**From:** Rasmus Stougaard Niiranen nsra@aarhus.dk   
**Subject:** SV: lidt forskellige spørgsmål  
**Date:** 22 November 2023 at 14.12  
**To:** Jakob Aarøe Dam jakob.a.dam@gmail.com  
**Cc:** Klaus Braad klbra@aarhus.dk, Chris Harlev Thomsen tchh@aarhus.dk

I VVM-tilladelsen for Giber Ringvej fremgik følgende vilkår: *"At der suppleres med øget støjdemping ved boliger i det åbne land, ved Tranbjerg, ved Mårslet, ved forlængelsen til Beder Landevej og ved Kolt, inden for en økonomisk ramme på ca. 20 mio. kr., jf. Byrådsbeslutningen den 14. september 2016."*

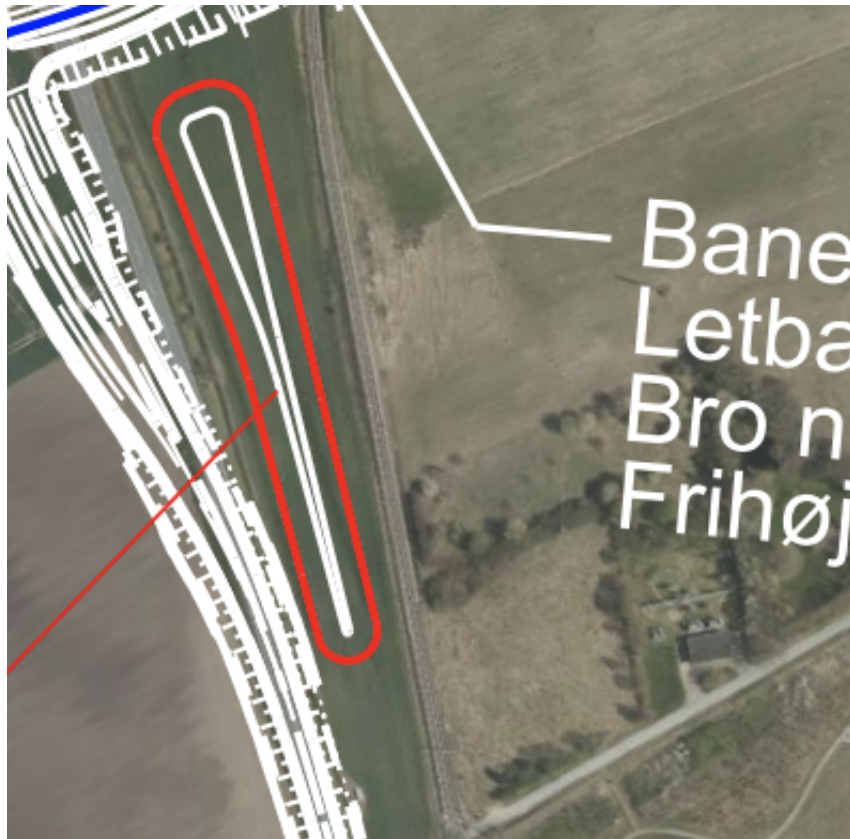
3. Er følgende "støjtiltag" nu også støjtiltag?

Kig fx på bakken ved Ingerslevvej syd for GR her:

...men da der i projektet ikke er medsendt dokumentation for ej heller lagt vægt på at jordvolden har en støjdæmpende effekt anses projektet primært som et anlæg til bortskaffelse af affald, hvor projektområdet efterfølgende igen kan indgå i landbrugsmæs- sig drift.

Rammen på de 20 mio. kr. blev i praksis lagt oveni det samlede udbud af projektet, så yderligere støjdemping var muligt for projektet samlet set jf. ovenstående. Forud for detailprojekteringen af vejen, blev der gennemført en støjberegning uden nogen supplerende tiltag som reference. Denne beregning dannede herefter grundlaget for at udpege de steder og områder hvortil der skulle ske en prioritering for tiltag der var mulige ud fra de afsatte midler.

Den valgte metode for disponeringen blev fastlagt i samråd med de lokale fællesråd, og var, at de afsatte midler skulle anvendes på en måde, der gav den bedste støjsikring til de mest udsatte, og skulle omfatte flest mulige borgere. Med denne metode, er den negative effekt af vejen fordelt mere ligeligt langs strækningen. Konkrete skete det især gennem tilpasning af jordarbejder, ved at vejen flere steder er nedgravet i forhold til omkringliggende terræn, samt ved etableringen af støjvolde flere steder langs vejen.

Det tidligere fremsendte "Bilag 3 – Rambøll – notat vedrørende støj" er en estimering af hvad de forskellige tiltag har øget de samlede udgifter med. Som tidligere nævnt har projektet en samlet økonomistyring, hvor der ikke er afregnet med henblik på præcis opdeling i økonomien for hvert støjdempende tiltag. Derudover er projektet fortsat ikke afsluttet og der foreligger derfor ikke et endeligt anlægsregnskab endnu. Det vil kræve en nærmere dialog med rådgiver og entreprenør samt gennemgang af fakturaer, hvis estimatet for de enkelte støjdempende tiltag skal kvalificeres yderligere.
